Rapport de l'inspection des installations classées

Visite d'inspection du 27/03/2025

STMICROELECTRONICS FRANCE

Références : 2025-Is-100-SPF

N° 1 PhD 8D et 8E

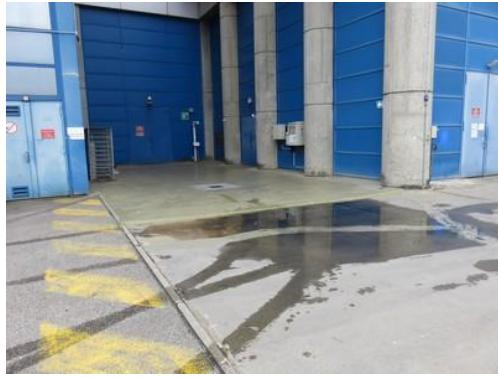
<p>Référence réglementaire : Arrêté Préfectoral du 20/03/2025, article 1.3</p>
<p>Thème(s) : Risques accidentels - hypothèses de modélisation</p>
<p>Prescription contrôlée : Les aménagements, installations ouvrages et travaux et leurs annexes, objet du présent arrêté, sont disposés, aménagés et exploités conformément aux plans et données techniques contenus dans les différents dossiers déposés par l'exploitant.</p>
<p>Constats : L'IIC a retenu 2 phénomènes dangereux pour lesquels des hypothèses de modélisation de perte de confinement avec des effets toxiques sont physiquement contrôlables au sein de l'établissement:</p> <ul style="list-style-type: none">• 8D: perte de confinement d'acide fluorhydrique au niveau de l'intrasite et du SDPC2 / puisard de 1m² (aucun effet toxique hors site)• 8E: perte de confinement d'acide nitrique au niveau du C300/ Surface d'épandage de 2m² (aucun effet toxique hors site) <p>L'IIC a successivement contrôlé les surfaces où les pertes de confinement sont susceptibles de se produire. Les surfaces retenues sont celles reprises à l'Étude des Dangers. C'est satisfaisant.</p> <p>En revanche, le revêtement de l'aire de dépotage de l'acide nitrique C300 est endommagé (cf photo) et ne garantit pas une résistance suffisante à l'agression chimique. Ce n'est pas satisfaisant.</p> <p>L'IIC a noté d'une part la présence d'un liquide dans le puisard de cette aire de dépotage et d'autre part l'absence de protection de ladite aire de dépotage vis-à-vis des intempéries. Ce n'est pas satisfaisant.</p>

<p>Demande à formuler à l'exploitant à la suite du constat :</p> <p>Demande d'action corrective: La réfection du revêtement de l'aire de dépotage C300 doit être réalisée afin de présenter une résistance suffisante à une éventuelle agression chimique en cas de déversement accidentel.</p> <p>Demande d'action corrective: Les aires de dépotage soumises aux intempéries doivent faire l'objet d'une attention particulière pour garantir que le volume de la rétention associée reste toujours disponible.</p>
<p>Respect de la prescription : !</p>
<p>Type de suites proposées : Avec suites</p>
<p>Proposition de suites : Demande d'action corrective</p>
<p>Proposition de délais : 3 Mois</p>

N° 4 Dispositions de prévention du surremplissage

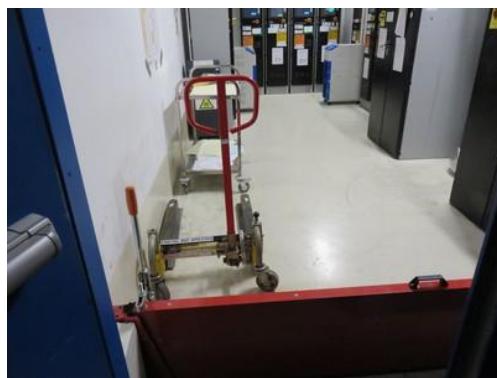
L'IIC a constaté la présence de bouteilles de gaz dans des paniers (et pas des cages grillagées) le long d'un grillage de l'aire de réception précitée. Les bouteilles présentes et contrôlées par sondage étaient vides ou contenaient des gaz inertes. Les bouteilles vides ont contenu des gaz inertes (cf photo) C'est acceptable.

L'IIC a constaté que M. BLOO utilise le monte charge intégré à son utilitaire qui est aménagé pour toutes les tailles de bouteilles (cf photo). La hauteur de manipulation est inférieure à 1 m compté depuis le sol. C'est satisfaisant.

L'IIC n'a ni assisté à la livraison des bouteilles à l'unité C300, ni assisté à leurs raccordements. En revanche, l'IIC a constaté que 2 bouteilles de gaz étaient encore en attente dans le cadre grillagé extérieur au bâtiment C300.(cf photo).

Par ailleurs, l'IIC a noté que 2 bouteilles sont restées dans la zone de transit extérieure C300(cage grillagée fermée/cf photo). Les techniciens d'exploitation précités ont clairement indiqué que ces bouteilles ne seront pas raccordées le jour de la livraison ce qui est contraire à l'engagement de l'exploitant dans son étude des dangers. Ce n'est pas satisfaisant.

Demande d'action corrective: Le cadre de bouteilles de CO2 qui était non conforme avec la date du 28 mars 2025 alors que nous étions le 27 mars 2025. L'exploitant doit apporter des explications sur la situation de ce cadre de CO2.

Demande d'action corrective: L'exploitant ne raccorde pas dans le jour de la livraison les bouteilles de gaz réceptionnées comme indiqué à p182/453 EDD. Les éléments justifiant cette anomalie doivent être transmis à l'IIC.
